# Regelquerschnitt Planstraße A

## Schnitt F - F

Projekt Berlin Treptow- Köpenick- Erschließung  
Planung von Regenwasserbewirtschaftungsanlagen  
Übersichtskarte Maßstab 1:5000  
(Grundlage: Google Online-Karte)

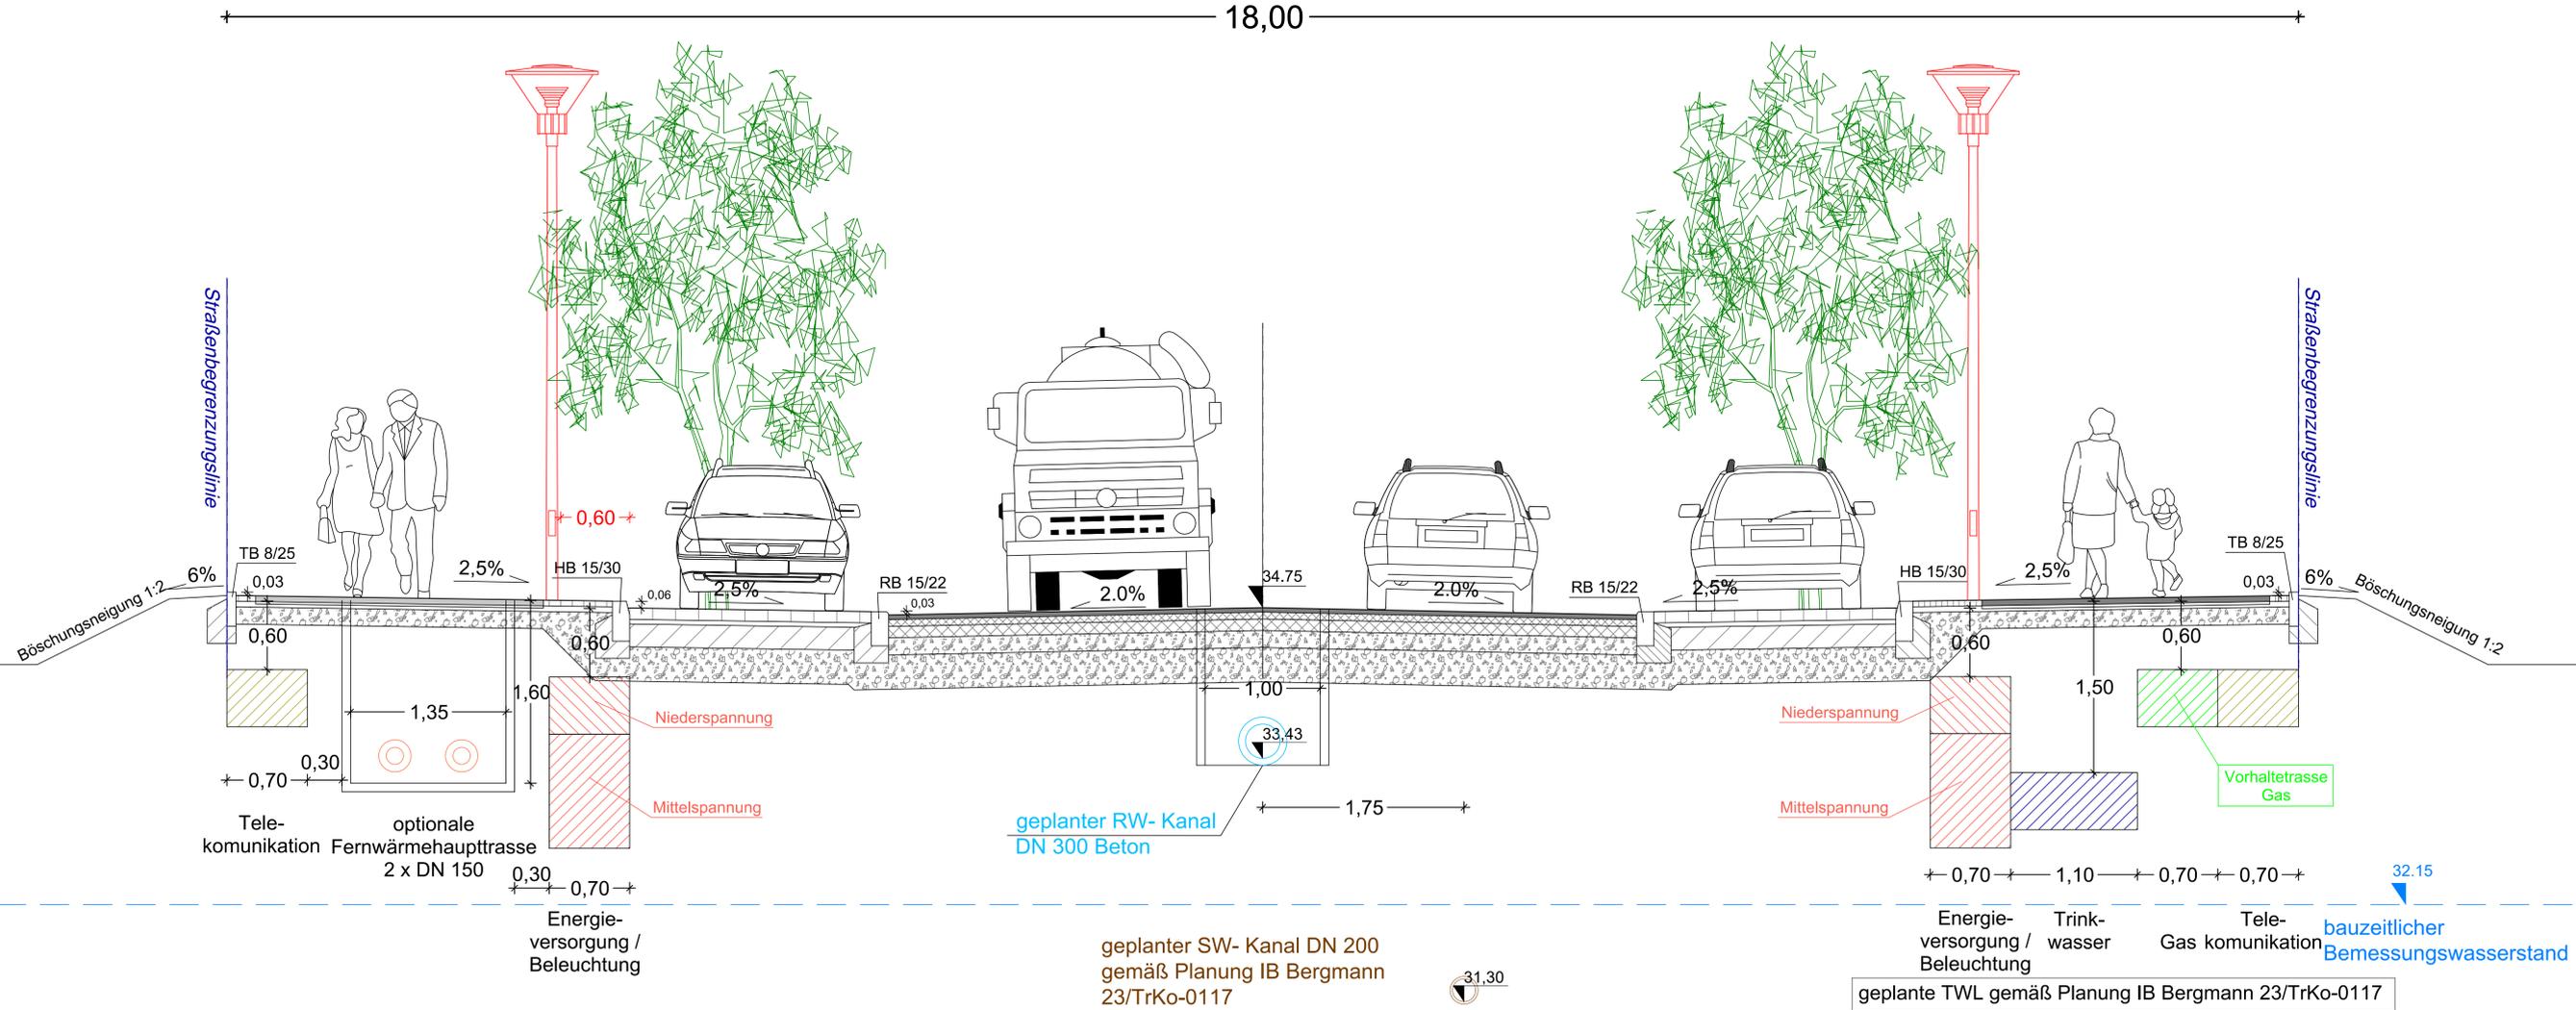
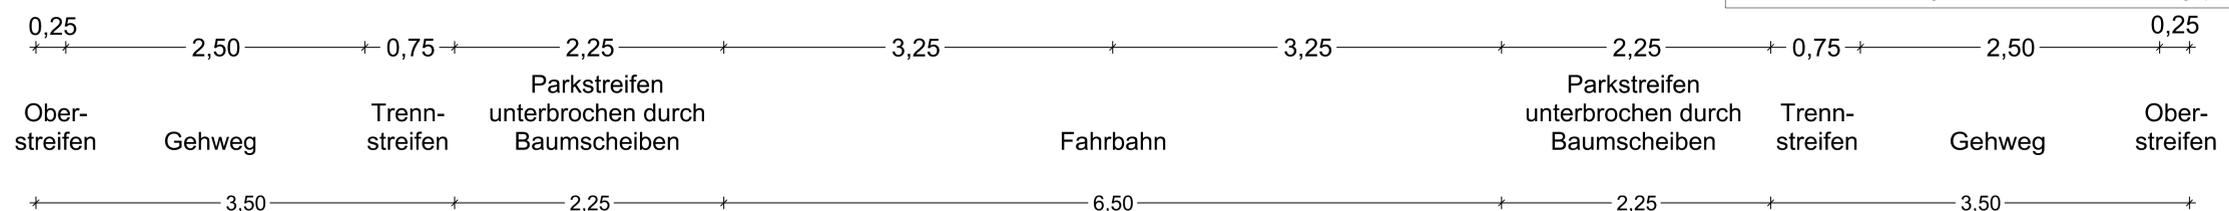
Zugestimmt  
unter Beachtung der grün eingetragenen Änderungen  
und unseres Schreibens vom  
Berlin, den 08.12.2025  
Berliner Wasserbetriebe  
Planung und Bau Netz/PP  
i.a. d.Sa
